ГОСТ 20123—74

ШТЫРИ НАПРАВЛЯЮЩИЕ ДЛЯ МОДЕЛЬНЫХ ПЛИТ

Конструкция и размеры

Изменение № 1 ГОСТ 20123—74 Штыри направляющие для модельных плит. Конструкция и размеры

1. Конструкция и размеры направляющих штырей должны соответствовать указанным на чертеже и в таблице.

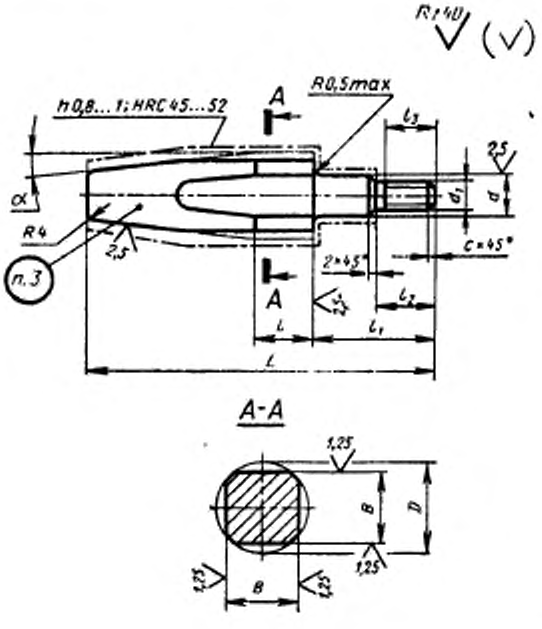
Пункт 1. Заменить обозначения: $Ш_3$ на d9; $С_3$ на h8;

таблица. Заменить наименование графы: «Теоретическая масса, кг» на «Масса, кг, не более».
